**Comune di Cesena**

**Oggetto: Procedimento Unico ex art. 53 della L.R. 24/2017. Realizzazione di un nuovo edificio al servizio dello stabilimento di lavorazione e trasformazione di prodotti siderurgici. Proponente Alma Steel Service Organization Srl. Parere di ATERSIR**

**OGGETTO: S.S. 3BIS “TIBERINA”**

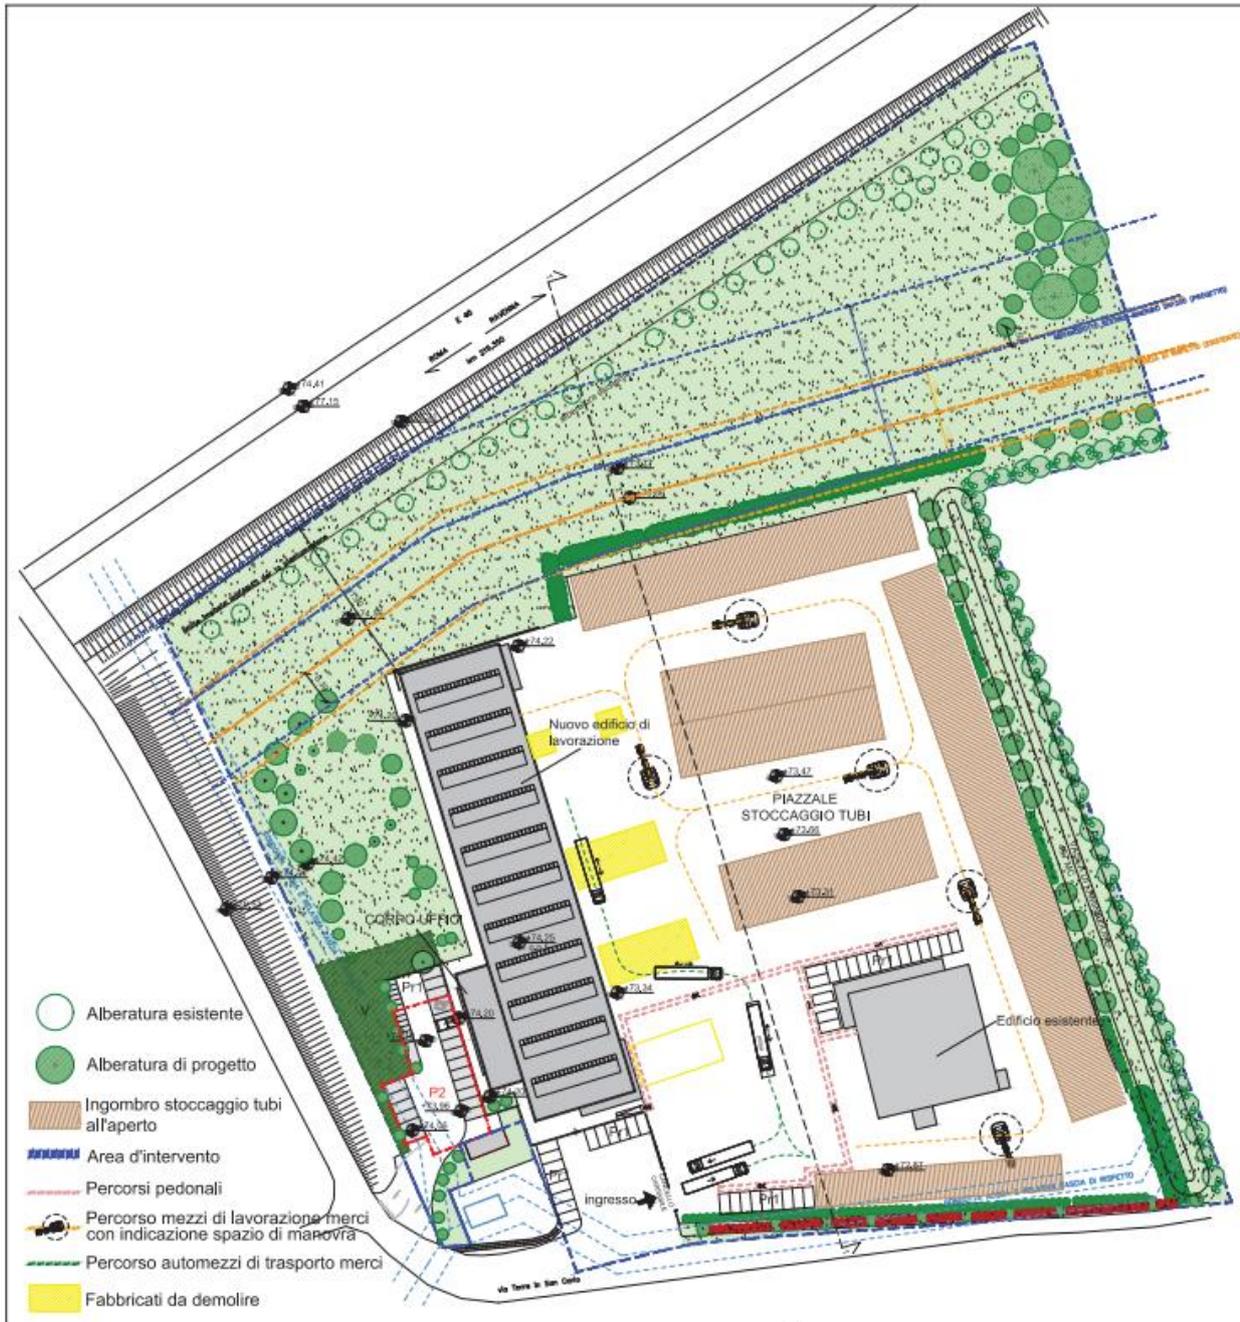
La fascia asservita del nostro metanodotto non dovrà essere modificata né adibita a deposito di materiali e/o di mezzi ed apparecchiature in genere, né potrà essere alterata la quota di posa delle condotte.
